A201 V2 候选: 灯光优化 (FUNCTIONAL_DESIGN_REVIEW, 未经业主确认)

A201 天花布置图 V2候选 (灯光优化, 未确认

图号 A201-V2　比例 1:50　图幅 A1　单位 mm

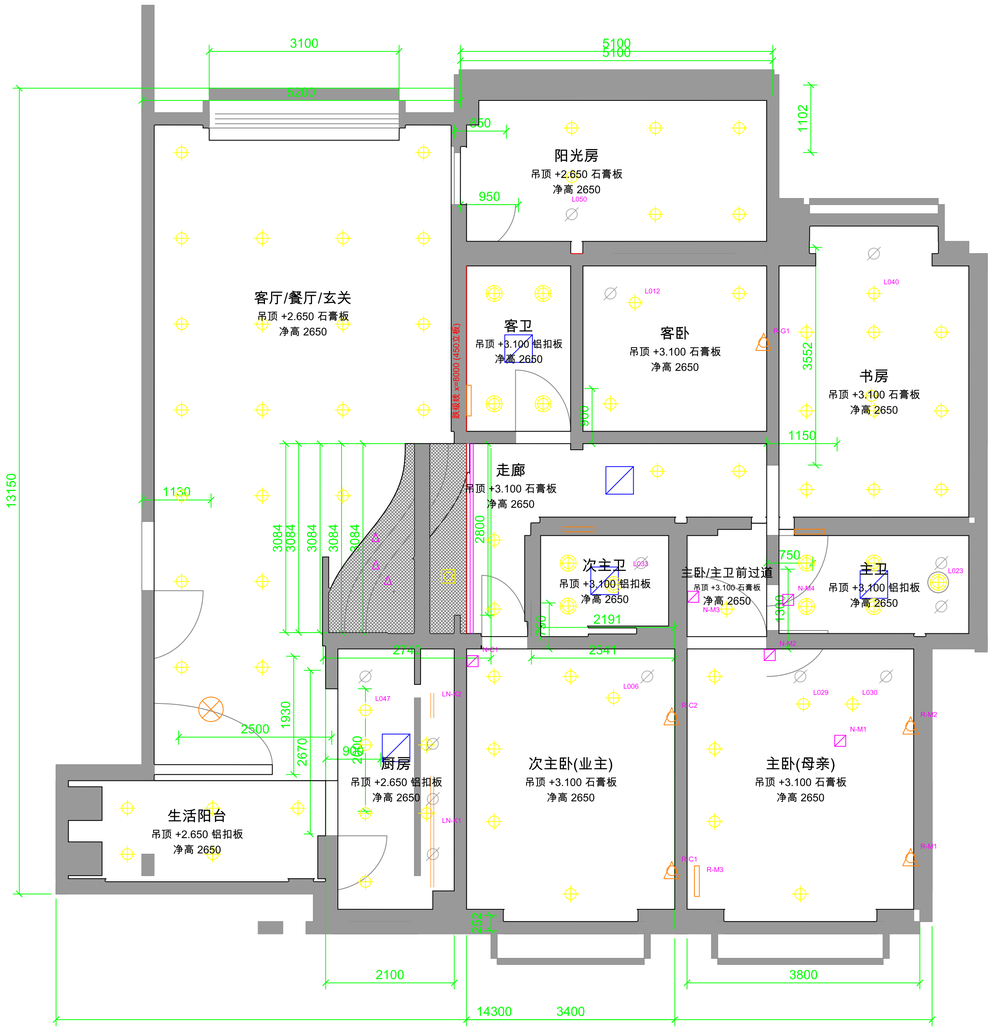
1. 基于 A201 V1 (94 点) 按房间审查: 保留 73、重新分组 8、移动 8、合并 1、取消 4、新增 13 -> 103 点
2. 移动原因: 衣柜/冰箱上柜/阳光房高柜/卧榻正上方, 次主卫淋浴区内
3. 厨房台面: 取消吊柜上方 3 盏, 改吊柜底灯带 (原灯被吊柜遮挡)
4. 母亲夜间路线: 床下感应 -> 门旁 -> 前过道 -> 主卫门内, 低位 3000K, 感应+定时
5. 新增床头阅读灯 5、梳妆镜前灯 1; 客厅/卧室电视墙与沙发墙单独调光
6. 灰色虚线 x 圈 = V1 原位置; 品红编号 = 新增/移动点
7. 未提供 IES/LDT 配光数据: 不判定照度、眩光达标; 淋浴区灯具分区由电气确认
8. 坐标与控制分组见 lighting_points_v2.json/csv; 正式 A201 未覆盖
